Verslag huishoudelijke elektrische installatie op laagspanning en zeer lage spanning

Referentie: **008-20260317-03**	Datum controle: **17/03/2026**
Keurder: **008**

Eigenaar:	**Sermon christian**	EAN-code:	**541448820059207410**
Adres installatie:	**Hoogveldstraat 55, 3020 - Veltem-Beisem**	Nummer teller(s):	**1SAG3100580080**
		Distributienetbeheerder installatie:	**Fluvius**
Datum uitvoering installatie:	☑ Vóór 01/10/1981 ☐ Tussen 01/10/1981 en 01/06/2020 ☐ Vanaf 01/06/2020		
Type:	☑ Wooneenheid ☐ Niet-huishoudelijk ☐ PV ☐ Batterij ☐ Laadpaal

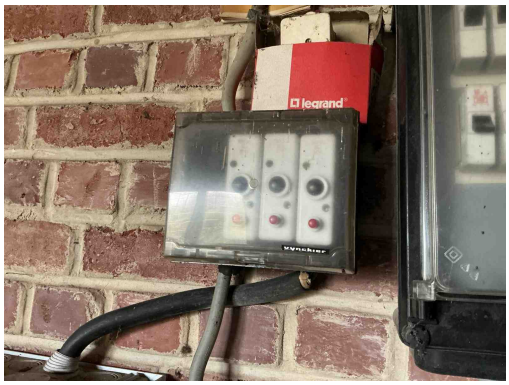
B17 - De voedingsspanning is niet op elk bord vermeld (Boek 1: 3.1.3.3).
Opmerking: Oa bord 1, bord 2

B06 - Het elektrisch verdeelbord heeft niet de minimale beschermingsgraad IPXX-B in een gewone ruimte (Boek 1: 4.2.2.3).
Opmerking: Oa bord 1, bord 2

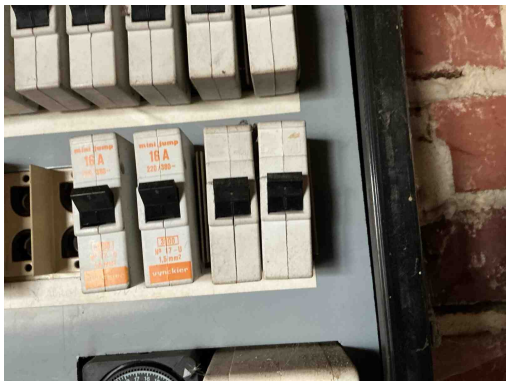
B17 - De voedingsspanning is niet op elk bord vermeld (Boek 1: 3.1.3.3).
Opmerking: Oa bord 1, bord 2

B06 - Het elektrisch verdeelbord heeft niet de minimale beschermingsgraad IPXX-B in een gewone ruimte (Boek 1: 4.2.2.3).
Opmerking: Oa bord 1, bord 2

D08 - De nodige markeringen op de beveiligingstoestellen ontbreken of zijn onleesbaar (Boek 1: 5.3.5.5).
Opmerking: Oa bord 1,bord 2

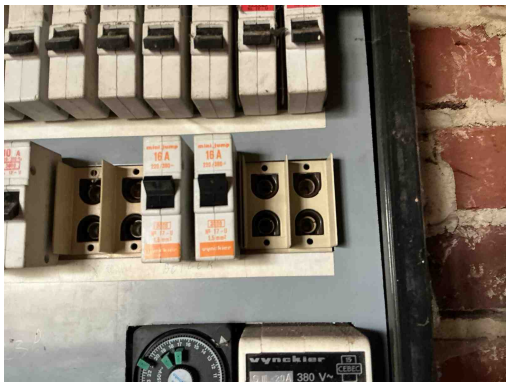
D08 - De nodige markeringen op de beveiligingstoestellen ontbreken of zijn onleesbaar (Boek 1: 5.3.5.5).
Opmerking: Oa bord 1,bord 2

D08 - De nodige markeringen op de beveiligingstoestellen ontbreken of zijn onleesbaar (Boek 1: 5.3.5.5).
Opmerking: Oa bord 1,bord 2

D08 - De nodige markeringen op de beveiligingstoestellen ontbreken of zijn onleesbaar (Boek 1: 5.3.5.5).
Opmerking: Oa bord 1,bord 2

B34 - Het kabeltype van de meterbord verbinding aan de oorsprong van de installatie beantwoord niet aan de minimale vereisten vastgelegd door de distributienet beheerder. (Boek1: 1.5 + SYNERGRID C1/107)
Opmerking: Oa EXVB heeft geen ondergrondse tracé

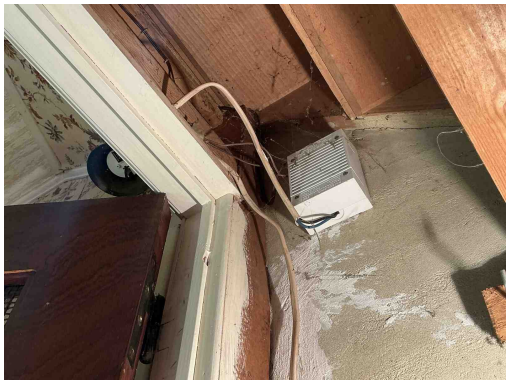
B30 - De houder van de beveiliging in een huishoudelijke ruimte is niet voorzien van aangepaste kalibreerelementen (Boek1: 5.3.5.5).
Opmerking: Oa bord 1

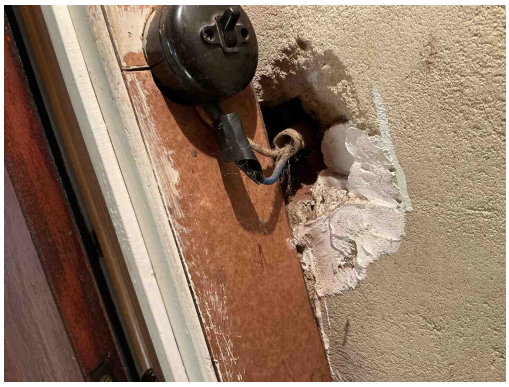
C21 - Het gebruik van geleiders van het type VOB, zonder bijkomende afscherming is niet toegestaan (Boek 1: 5.2.9.6).
Opmerking: Oa onder bord 1,kelder,gang,....

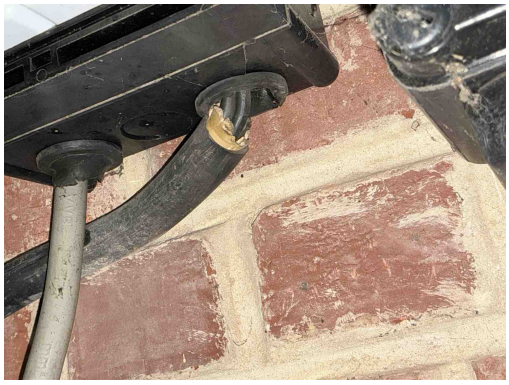
C21 - Het gebruik van geleiders van het type VOB, zonder bijkomende afscherming is niet toegestaan (Boek 1: 5.2.9.6).
Opmerking: Oa onder bord 1,kelder,gang,....

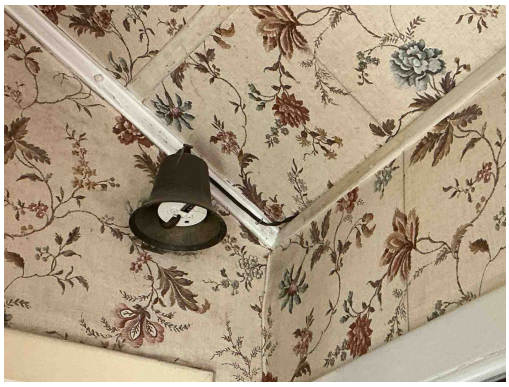
C21 - Het gebruik van geleiders van het type VOB, zonder bijkomende afscherming is niet toegestaan (Boek 1: 5.2.9.6).
Opmerking: Oa onder bord 1,kelder,gang,....

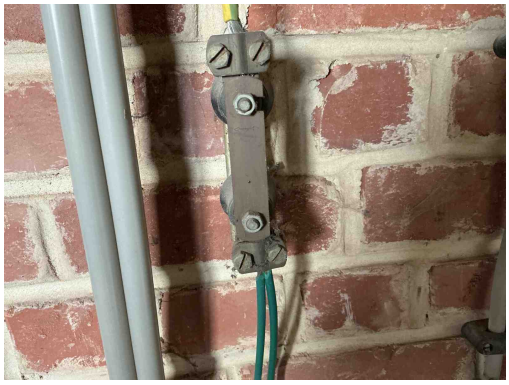
C21 - Het gebruik van geleiders van het type VOB, zonder bijkomende afscherming is niet toegestaan (Boek 1: 5.2.9.6).
Opmerking: Oa onder bord 1,kelder,gang,....

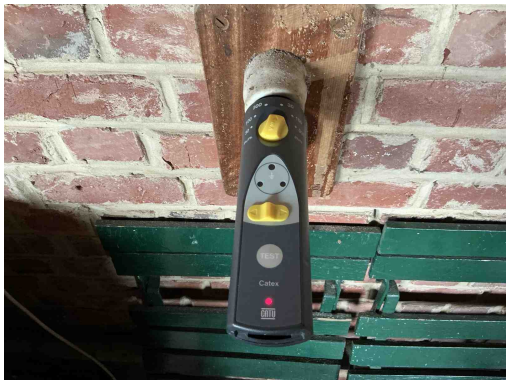
T23 - Het elektrisch materiaal is beschadigd. (Boek 1: 1.4.1.3).
Opmerking: Oa corrosie aanwezig op aardingsonderbreker

A05 - De waarde van de spreidingsweerstand van de aardverbinding is te hoog (Boek 1: 5.4.2).
Opmerking: Oa 141 Ohm

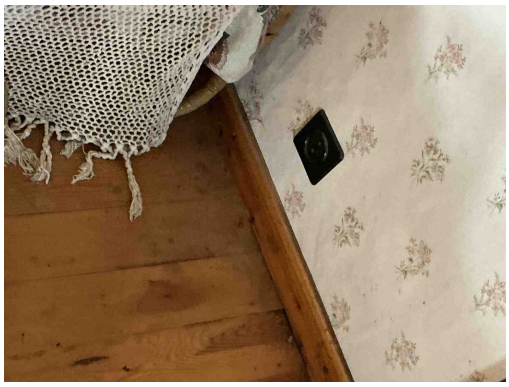
A16 - Er is geen continuïteit van de beschermingsgeleider van de contactdoos (Boek 1: 5.4.3.4).
Opmerking: Oa garage

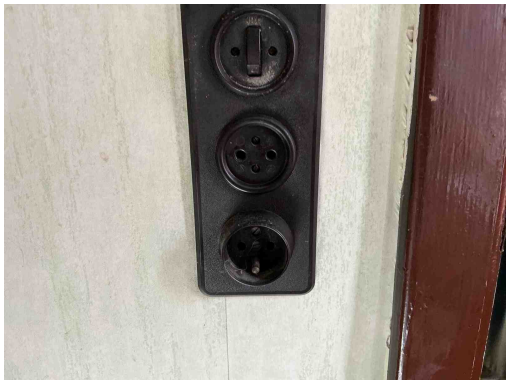
A20 - Er bevindt zich een contactdoos zonder beschermingsgeleider in de elektrische installatie. Deze is niet geplaatst achter een differentieelstroombeschermingsinrichting met grote (max. 30mA) of zeer grote (max. 10mA)gevoeligheid.
Opmerking: Oa garage,keuken,gang,...

T11 - De contactdozen waarvan de toegekende stroomsterkte maximaal 16A en de toegekende spanning maximaal 250V bedraagt en niet bedoeld zijn voor de voeding van een of meerdere verbruikstoestellen voor een specifiek doel en niet geplaatst zijn in of op schakel- en verdeelborden, beschikken niet of IPXX-D (incl. gemeenschappelijke delen residentieel geheel) (Boek 1: 4.2.2.3/5.3.5.2).
Opmerking: Oa garage,keuken,gang,...

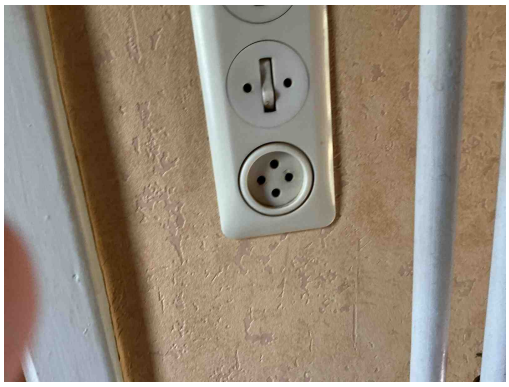
A20 - Er bevindt zich een contactdoos zonder beschermingsgeleider in de elektrische installatie. Deze is niet geplaatst achter een differentieelstroombeschermingsinrichting met grote (max. 30mA) of zeer grote (max. 10mA)gevoeligheid.
Opmerking: Oa garage,keuken,gang,...

T11 - De contactdozen waarvan de toegekende stroomsterkte maximaal 16A en de toegekende spanning maximaal 250V bedraagt en niet bedoeld zijn voor de voeding van een of meerdere verbruikstoestellen voor een specifiek doel en niet geplaatst zijn in of op schakel- en verdeelborden, beschikken niet of IPXX-D (incl. gemeenschappelijke delen residentieel geheel) (Boek 1: 4.2.2.3/5.3.5.2).
Opmerking: Oa garage,keuken,gang,...

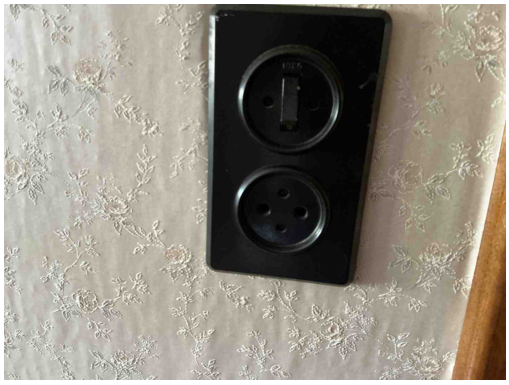
A20 - Er bevindt zich een contactdoos zonder beschermingsgeleider in de elektrische installatie. Deze is niet geplaatst achter een differentieelstroombeschermingsinrichting met grote (max. 30mA) of zeer grote (max. 10mA)gevoeligheid.
Opmerking: Oa garage,keuken,gang,...

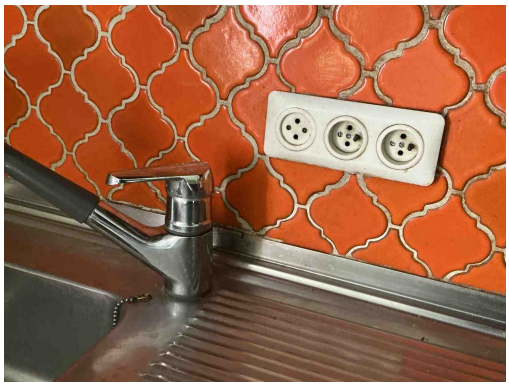
A20 - Er bevindt zich een contactdoos zonder beschermingsgeleider in de elektrische installatie. Deze is niet geplaatst achter een differentieelstroombeschermingsinrichting met grote (max. 30mA) of zeer grote (max. 10mA)gevoeligheid.
Opmerking: Oa garage,keuken,gang,...

T11 - De contactdozen waarvan de toegekende stroomsterkte maximaal 16A en de toegekende spanning maximaal 250V bedraagt en niet bedoeld zijn voor de voeding van een of meerdere verbruikstoestellen voor een specifiek doel en niet geplaatst zijn in of op schakel- en verdeelborden, beschikken niet of IPXX-D (incl. gemeenschappelijke delen residentieel geheel) (Boek 1: 4.2.2.3/5.3.5.2).
Opmerking: Oa garage,keuken,gang,...

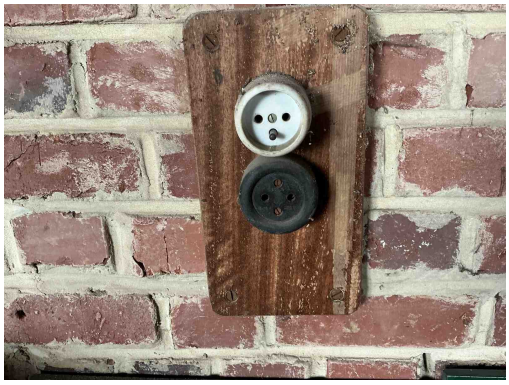
A20 - Er bevindt zich een contactdoos zonder beschermingsgeleider in de elektrische installatie. Deze is niet geplaatst achter een differentieelstroombeschermingsinrichting met grote (max. 30mA) of zeer grote (max. 10mA)gevoeligheid.
Opmerking: Oa garage,keuken,gang,...

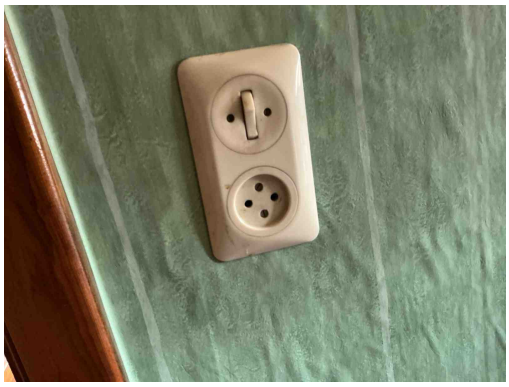
A20 - Er bevindt zich een contactdoos zonder beschermingsgeleider in de elektrische installatie. Deze is niet geplaatst achter een differentieelstroombeschermingsinrichting met grote (max. 30mA) of zeer grote (max. 10mA)gevoeligheid.
Opmerking: Oa garage,keuken,gang,...

T11 - De contactdozen waarvan de toegekende stroomsterkte maximaal 16A en de toegekende spanning maximaal 250V bedraagt en niet bedoeld zijn voor de voeding van een of meerdere verbruikstoestellen voor een specifiek doel en niet geplaatst zijn in of op schakel- en verdeelborden, beschikken niet of IPXX-D (incl. gemeenschappelijke delen residentieel geheel) (Boek 1: 4.2.2.3/5.3.5.2).
Opmerking: Oa garage,keuken,gang,...

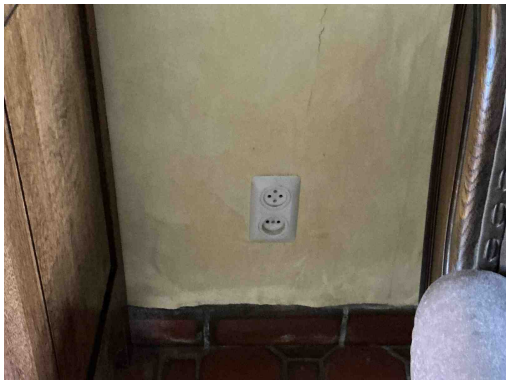
A20 - Er bevindt zich een contactdoos zonder beschermingsgeleider in de elektrische installatie. Deze is niet geplaatst achter een differentieelstroombeschermingsinrichting met grote (max. 30mA) of zeer grote (max. 10mA)gevoeligheid.
Opmerking: Oa garage,keuken,gang,...

T11 - De contactdozen waarvan de toegekende stroomsterkte maximaal 16A en de toegekende spanning maximaal 250V bedraagt en niet bedoeld zijn voor de voeding van een of meerdere verbruikstoestellen voor een specifiek doel en niet geplaatst zijn in of op schakel- en verdeelborden, beschikken niet of IPXX-D (incl. gemeenschappelijke delen residentieel geheel) (Boek 1: 4.2.2.3/5.3.5.2).
Opmerking: Oa garage,keuken,gang,...

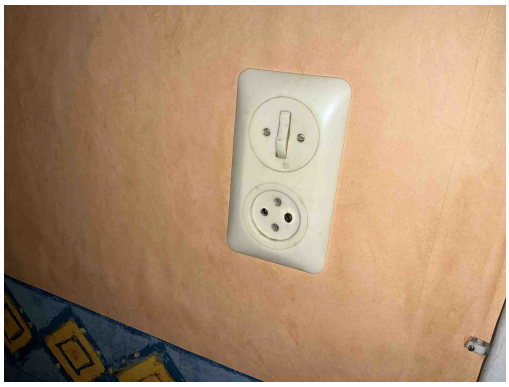
A20 - Er bevindt zich een contactdoos zonder beschermingsgeleider in de elektrische installatie. Deze is niet geplaatst achter een differentieelstroombeschermingsinrichting met grote (max. 30mA) of zeer grote (max. 10mA)gevoeligheid.
Opmerking: Oa garage,keuken,gang,...

T11 - De contactdozen waarvan de toegekende stroomsterkte maximaal 16A en de toegekende spanning maximaal 250V bedraagt en niet bedoeld zijn voor de voeding van een of meerdere verbruikstoestellen voor een specifiek doel en niet geplaatst zijn in of op schakel- en verdeelborden, beschikken niet of IPXX-D (incl. gemeenschappelijke delen residentieel geheel) (Boek 1: 4.2.2.3/5.3.5.2).
Opmerking: Oa garage,keuken,gang,...

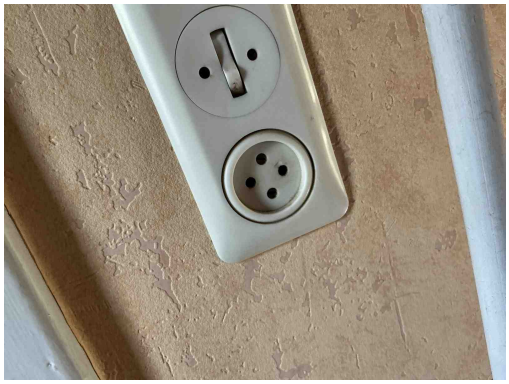
A20 - Er bevindt zich een contactdoos zonder beschermingsgeleider in de elektrische installatie. Deze is niet geplaatst achter een differentieelstroombeschermingsinrichting met grote (max. 30mA) of zeer grote (max. 10mA)gevoeligheid.
Opmerking: Oa garage,keuken,gang,...

T11 - De contactdozen waarvan de toegekende stroomsterkte maximaal 16A en de toegekende spanning maximaal 250V bedraagt en niet bedoeld zijn voor de voeding van een of meerdere verbruikstoestellen voor een specifiek doel en niet geplaatst zijn in of op schakel- en verdeelborden, beschikken niet of IPXX-D (incl. gemeenschappelijke delen residentieel geheel) (Boek 1: 4.2.2.3/5.3.5.2).
Opmerking: Oa garage,keuken,gang,...

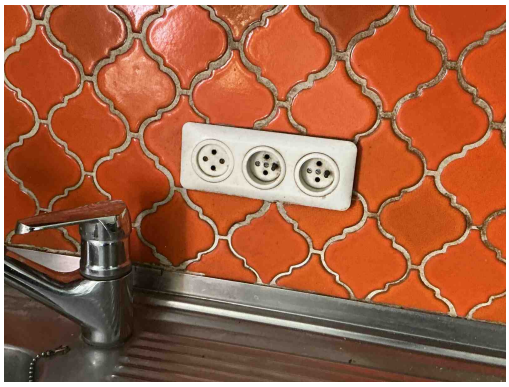
T11 - De contactdozen waarvan de toegekende stroomsterkte maximaal 16A en de toegekende spanning maximaal 250V bedraagt en niet bedoeld zijn voor de voeding van een of meerdere verbruikstoestellen voor een specifiek doel en niet geplaatst zijn in of op schakel- en verdeelborden, beschikken niet of IPXX-D (incl. gemeenschappelijke delen residentieel geheel) (Boek 1: 4.2.2.3/5.3.5.2).
Opmerking: Oa garage,keuken,gang,...

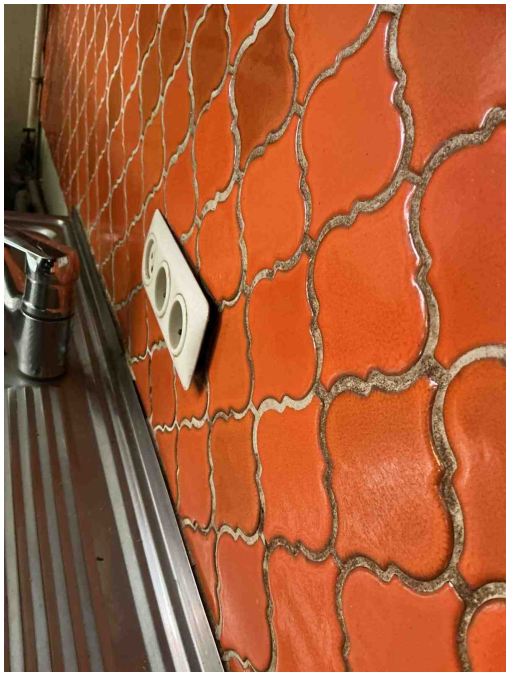
T11 - De contactdozen waarvan de toegekende stroomsterkte maximaal 16A en de toegekende spanning maximaal 250V bedraagt en niet bedoeld zijn voor de voeding van een of meerdere verbruikstoestellen voor een specifiek doel en niet geplaatst zijn in of op schakel- en verdeelborden, beschikken niet of IPXX-D (incl. gemeenschappelijke delen residentieel geheel) (Boek 1: 4.2.2.3/5.3.5.2).
Opmerking: Oa garage,keuken,gang,...

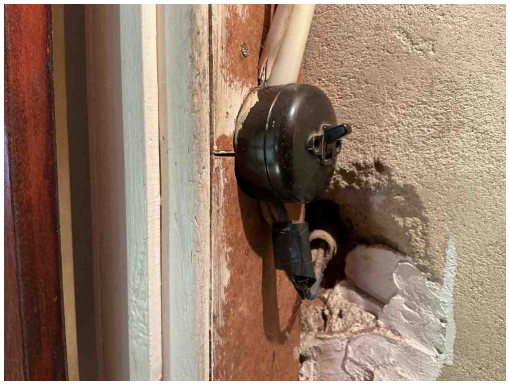
T10 - Bepaalde contactdozen en/of schakelaars zijn niet degelijk bevestigd (Boek 1: 1.4.1.3).
Opmerking: Oa keuken

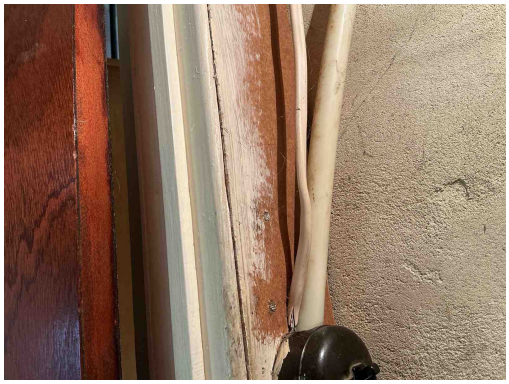
T13 - Opbouwcontactdozen en/of -schakelaars zonder achterplaatje mogen niet rechtstreeks op een brandbare ondergrond bevestigd worden (Boek 1: 4.3.3.5).
Opmerking: Oa kelder

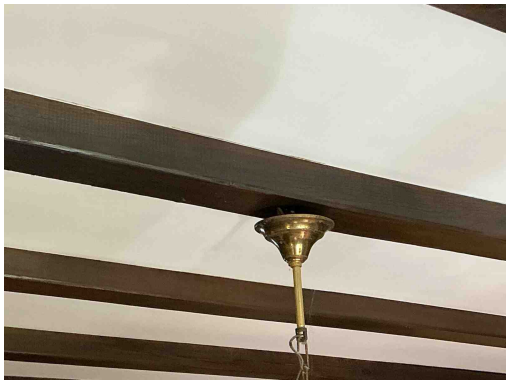
C38 - Het gebruikte kabeltype (snoerkabel) voldoet niet aan de specificaties die van toepassing zijn op voedingsleidingen voor vaste installatie (Boek 1: 1.4.2.1, 5.2.6.2).
Opmerking: Oa kelder

C26 - De verbindingen zijn niet gebeurd in borden, in aftakdozen, aan de klemmen van contactdozen, schakelaars of in de verlichtingstoestellen (Boek 1: 5.2.6.1).
Opmerking: Oa kelder

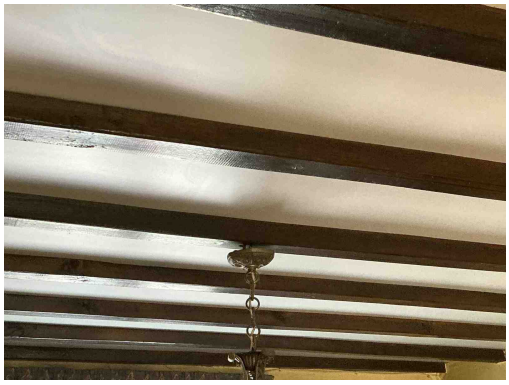
T21 - Het elektrisch materieel is niet geplaats volgens de voorschriften van de fabrikant/ regels van goed vakmanschap . (Boek 1: 1.4.1.3)
Opmerking: Bevestiging lamp living, bevestiging lamp slaapkamer 3,

T21 - Het elektrisch materieel is niet geplaats volgens de voorschriften van de fabrikant/ regels van goed vakmanschap . (Boek 1: 1.4.1.3)
Opmerking: Bevestiging lamp living, bevestiging lamp slaapkamer 3,

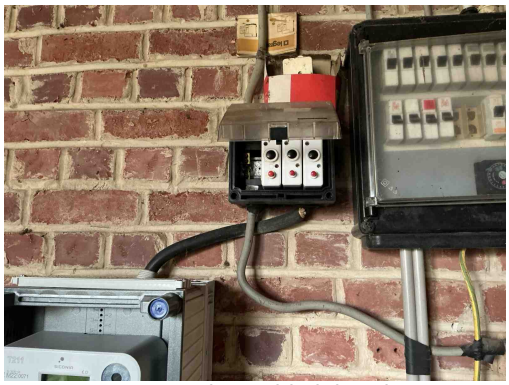
T21 - Het elektrisch materieel is niet geplaats volgens de voorschriften van de fabrikant/ regels van goed vakmanschap . (Boek 1: 1.4.1.3)
Opmerking: Bevestiging lamp living, bevestiging lamp slaapkamer 3,
